Ausbau Dittersdorfer Straße 4. BA in Zwönitz, OT Kühnhaide

Anlage 1 zur Nachtragsvereinbarung vom 22.07.2022

Bild 1: örtliche Lage der Rammkernbohrungen

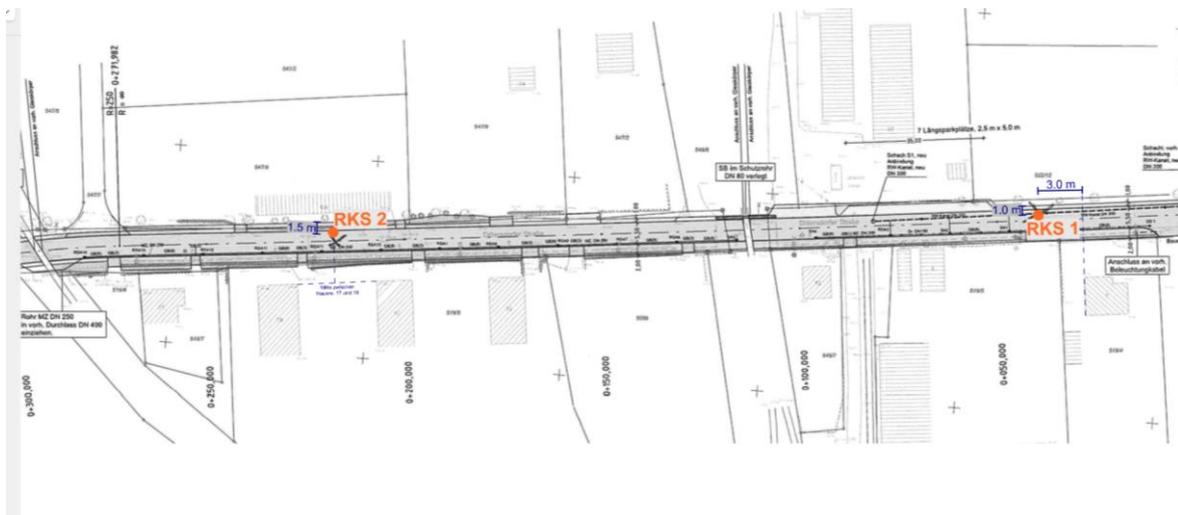
Im Zuge des Planungsprozesses wurde ein Baugrundgutachten erstellt, welches mit Datum 02.12.2021 vorliegt und auf zwei Rammkernbohrungen basiert, die im rechten Bereich der Fahrbahn (Ri. Umspannwerk) niedergebracht wurden. Erstellt wurde das Gutachten vom Geologischen Ingenieurbüro GEO-ANALYTIK GmbH, Schönheide.

Mit Baudurchführung vor Ort musste festgestellt werden, dass sich der vorgefundene Baugrund deutlich komplexer darstellt, als aus dem o. g. Gutachten zu entnehmen ist. Im Wesentlichen wurde im nahezu kompletten Baufeld eine Packlage vorgefunden, die durch die Rammkernbohrungen jedoch nicht erkundet worden war. Der Packlage unterlagert eine sehr feinkörnige, tonig / schluffige, Schicht mit gräulicher Färbung. Auch diese wurde im Baugrundgutachten nicht, bzw. nicht in dieser Höhenlage, aufgeschlossen. Im geotechnischen Bericht werden die Bodenschichten unterhalb der Asphaltdecke als Auffüllungen und Kies bezeichnet; erst ab einer Tiefenlage $\gg 1,00$ m (also ausreichend unterhalb des planmäßigen Erdplanums) wurde durch die Rammkernbohrungen Verwitterungslehm erkundet. Tatsächlich steht dieser Lehm deutlich oberflächennäher an. Dies dürfte der Grund dafür sein, dass die Straße einst eine Packlage erhielt, welche jedoch nicht „erbohrt“ wurde.

Bild 2: Auszug aus den Bohrprofilen

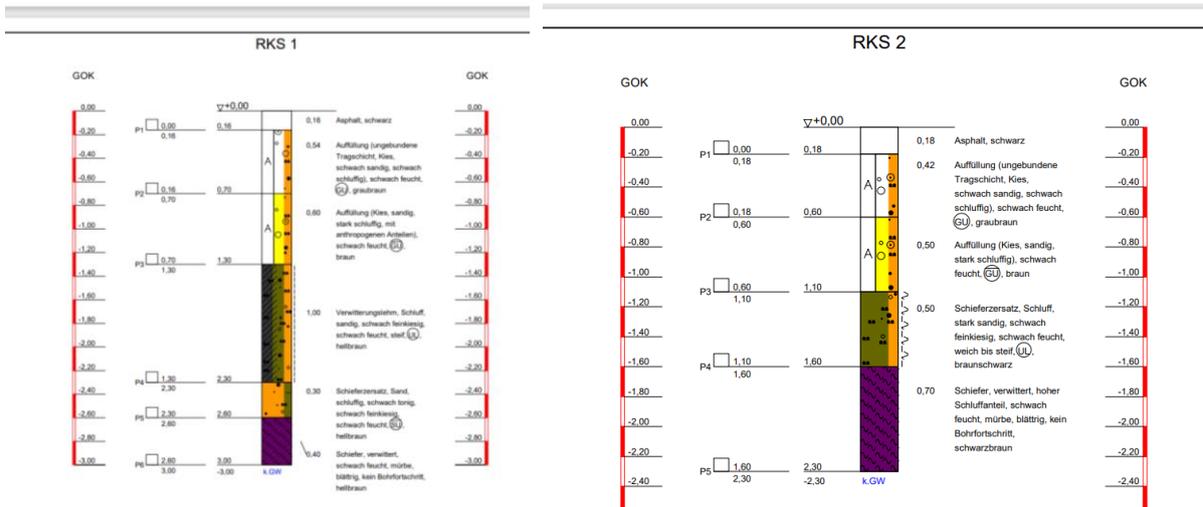
Das planmäßige Erdplanum befindet sich innerhalb der genannten Lehmschicht. Auch nach ausreichender Verdichtung ist es unmöglich auf dem Lehm eine ausreichende Tragfähigkeit am Planum zu erreichen, sodass Zusatzmaßnahmen zu ergreifen sind.

Durch die Erhöhung der Mächtigkeit der Asphalttragschicht von planmäßig 12 cm auf neu 26 cm reduziert sich der Gesamtaufbau des Straßenkörpers, was naturgemäß zu einer Reduzierung der anfallenden Aushubmassen führt. Jedoch stellt auch diese Variante Anforderungen an die Tragfähigkeit des Erdplanums (entspricht hier Unterkante Asphalttragschicht), welche innerhalb der Lehmschicht nicht erfüllbar sind. D. h. auch für diese Variante ist ein Bodenaustausch notwendig, wobei in Summe weniger Aushubmassen entstehen als bei einer klassischen Bauweise in Kombination mit Bodenaustausch. Die Variante „vollgebundener Oberbau“ wurde daher weiterverfolgt.

Um die Aushubmassen weiter zu reduzieren und um das Erdplanum oberhalb der Lehmschicht einordnen zu können wurde ein geringfügiges Anheben der Straßengradiente geprüft, wozu planerisch mehrere Varianten erarbeitet wurden. Im Ergebnis ist ein Anheben der Gradienten eingeschränkt möglich, da die Straße in ihrer Höhe im Wesentlichen durch zwei querende Gleiskörper festgelegt ist. Zwischen den Gleiskörpern wird die Gradienten um das maximal Mögliche angehoben und so die anfallende Aushubmasse bestmöglich minimiert. Diese Lösung als Kombination aus vollgebundenem Oberbau, Bodenaustausch und Höhenanpassung wurde durch den AN bepreist und als Nachtragsangebot vorgelegt (Anlage).
